Onderwerp : voorontwerp bestemmingsplan Hantumhuizen-Wierumerwei 17

Datum	26 mei 2021	Behandeld door		Bijlagen	0
Onze referentie	UIT/21013282/BRW/BR/RB	Doorkiesnummer			
Uw referentie	NL.IMRO.1970.WpHhWierumerw ei17-On01	E-mail			
Uw brief van	4 mei 2021			Pand-ID	-
Onderwerp	Advies ontwerp wijzigingsplan Wierumerwei 17, Hantumhuizen

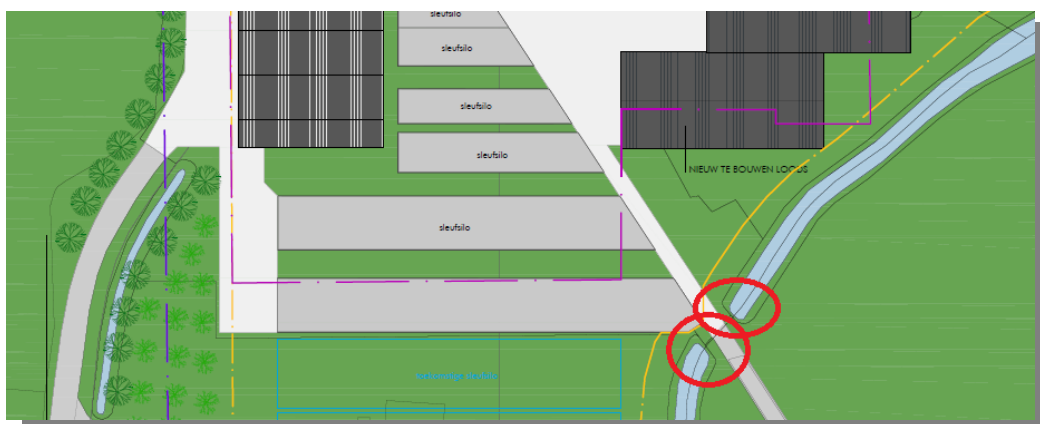
Kijkende naar het plangebied ligt er, vanaf de inrichting gerekend, op ongeveer 900 meter afstand een brandkraan met een opbrengst van ongeveer 90 m³/uur. Deze is niet geschikt voor het eerst aankomende blusvoertuig. Dichterbij is geen geschikt water beschikbaar dat een gegarandeerde waterlevering mogelijk maakt. Er is oppervlaktewater beschikbaar, maar dat voldoet niet aan de eisen en garanties zoals we die als Brandweer Fryslân hebben gesteld. Ook ligt er geen geschikte waterleiding voor een brandkraan naar het plangebied. Het ontbreken van bluswater betekent dat in geval van brand waarschijnlijk het e.e.a. zal afbranden voordat de brandweer de bluswatervoorziening opgebouwd heeft.

- Ervoor te zorgen dat het openwater in (minstens 1 van) de rode cirkels geschikt is voor bluswater. Om dit te realiseren:
 - Moet de weg/ verharding waarop de brandweerauto staat minimaal 3,25 meter breed zijn, waarbij de vrije breedte minimaal 4,5 meter is;

- Moet de weg/ verharding waarop de brandweerauto staat minimaal 10 meter lang zijn;
 - Moet de ondergrond van deze weg/ verharding belast zijn tegen een aslast van 11,5 ton;

- Moet de ondergrond van deze weg/ verharding belast zijn tegen een maximaal gewicht van 15 ton;
 - Moet de verticale afstand van deze weg/ verharding tot de laagste waterstand niet meer dan 5 meter zijn;

- Moet bij de laagste waterstand minimaal een waterdiepte beschikbaar te blijven van 100 cm, zodat er geen modder of waterplanten worden aangezogen en er ook geen kolkvorming plaatsvindt;

- Is de wateropbrengst tussen de 1.500 – 6.000 l/min gedurende 2 uur.

- Mocht het niet mogelijk zijn om het openwater geschikt te maken, dan adviseren wij een alternatieve voorziening voor het bluswater. Hierover treden wij dan graag in overleg.
